Câblage existant

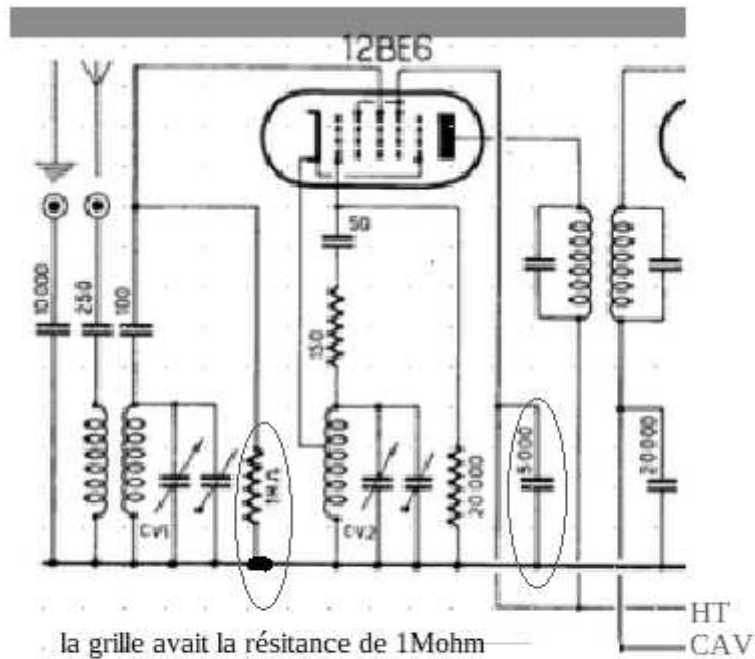
la grille avait la résistance de 1Mohm
reliée à la masse et le condo de
découplage écran n'existait pas

plus de liaison entre l'entrée et la CAV
